OPINIA 106/2014

Z wyników przeprowadzonych oględzin – ekspertyzy urządzeń ogrzewczo – kominowych

Bydgoszcz ul. Pomorska 88 G / 21 (pustostan)

Sporządzona przez mistrza kominiarskiego *Zdzisława Jasińskiego* na okoliczność *slaba wentylacja w kuchni*

UL. POMORSKA 88 G /21

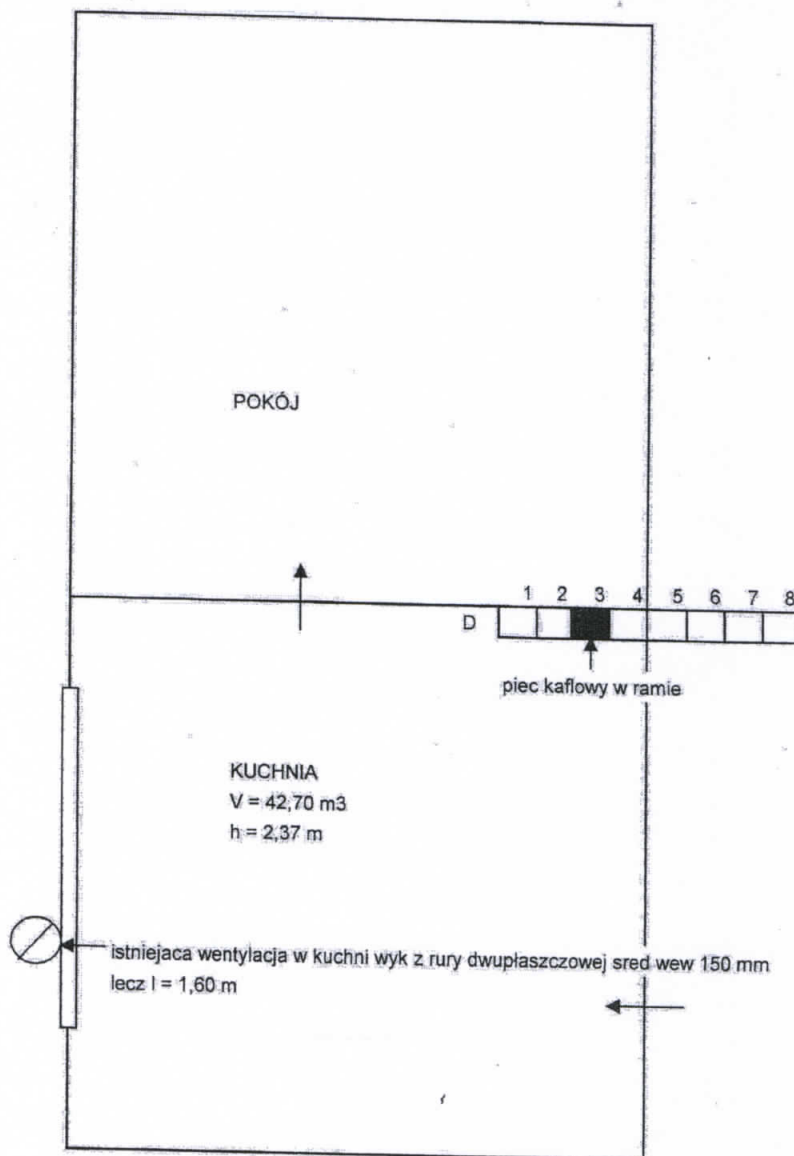
UWAGA;

1. Przedłużyć rurę dwupłaszczkowa od wentylacji w kuchni do 2,50 m
2. Zmienić piec kaflowy w ramie na odpowiedniej wielkości na piec kaflowy .
